SERVICE-INFO

Διαφορετικές εκδόσεις της τροχαλίας με κασάνια 535 0199 10

Κωδικός ανταλλακτικού:
535 0199 10

INA 0074

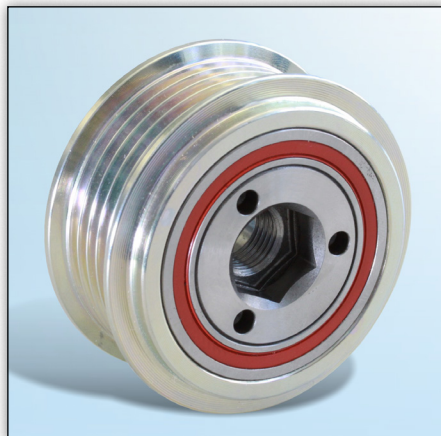
Οι εικόνες δείχνουν δυο διαφορετικές εκδόσεις της τροχασλίας δυναμό με κασάνια με κωδικό 535 0199 10.

Οι κύριες διαφορές μεταξύ των δυο εκδόσεων είναι οι τσιμούχες των ρουλεμάν και η στερέωση του ειδικού εργαλείου που χρησιμοποιείται για την εξαγωγή, έλεγχο και επανατοποθέτηση.

Παρά τις διαφορετικές εκδόσεις, οι τροχαλίες με κασάνια μπορούν να χρησιμοποιηθούν χωρίς περιορισμούς για τα αυτοκίνητα που αναφέρονται στον κατάλογο.
